**CCR-VIA -- COMITATO DI COORDINAMENTO REGIONALE PER LA VALUTAZIONE D'IMPATTO AMBIENTALE**

**Giudizio n° 2818 del 14/09/2017**  
**Prot n° 201717057 del 23/06/2017**  
**Ditta proponente** DI GIAMPIETRO LORIS  
**Oggetto** Impianto di recupero rifiuti inerti non pericolosi - Esame integrazioni richieste con giudizio 2721/2016  
**Comune dell'intervento** COLLECORVINO **Località** Z.I. loc. Congiunti  
**Tipo procedimento** VERIFICA DI ASSOGGETTABILITA' AMBIENTALE ai sensi dell'art. 20 del D.Lgs. N° 152/2006 e ss.mm.ii.  
**Tipologia progettuale** pt.7 lett.z.b) All.IV D.Lgs 152/2006 e smi

Impianto di recupero rifiuti inerti non pericolosi - Esame integrazioni richieste con giudizio 2721/2016 da realizzarsi nel Comune di COLLECORVINO

Figura 16: Raggi di azione degli ugelli nebulizzatori (da integrazioni SPA– All 16 rev. Giugno 2017).

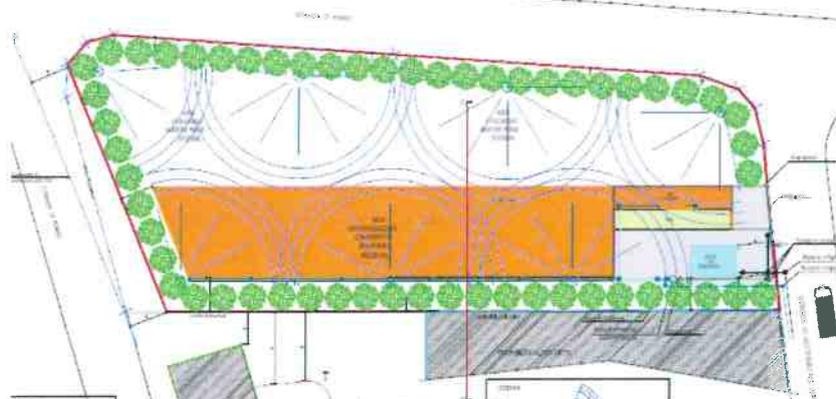
3) Si chiede alla ditta di dimostrare l'idoneità dell'impianto di bagnatura rispetto al nuovo layout dell'impianto.

Viene infine fornita una planimetria con i raggi di azione degli ugelli.

Nella relazione integrativa la ditta riferisce che l'impianto è dotato di un impianto di abbattimento della polverosità realizzato mediante l'istallazione di ugelli nebulizzatori a pioggia che raggiungono tutte le aree di stoccaggio, trattamento e movimentazione dei rifiuti e delle MPS. Pertanto si afferma che l'impianto di umificazione è idoneo all'abbattimento della emissioni diffuse derivanti dal trattamento e messa in riserva dei quantitativi massimi riportati in tab.1.

In merito alle emissioni diffuse derivanti dallo stoccaggio dei cumuli precisano che non si prevede un aumento della polverosità rispetto alla situazione attuale poiché (come detto al precedentemente punto 2) la capacità istantanea di messa in riserva così come le aree per lo stoccaggio delle MPS rimangono invariate rispetto all'autorizzazione in essere.

Figura 18: Verifica criteri localizzativi : raggio 500 m (da integrazioni SPA– All 6.1)

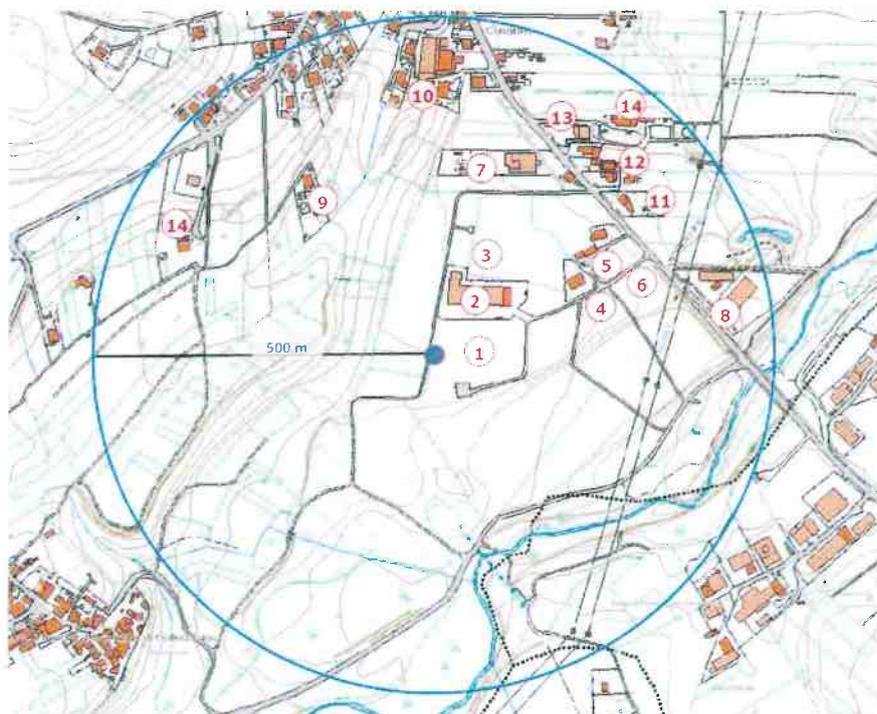
5) Produrre adeguata planimetria che dimostri la compatibilità dell'impianto con i criteri localizzativi della L.R. 45/2007 rispetto alla distanza dell'impianto da nuclei e/o centri abitati.

Ad integrazione dell'allegato 6 sono stati redatti altri due elaborati grafici
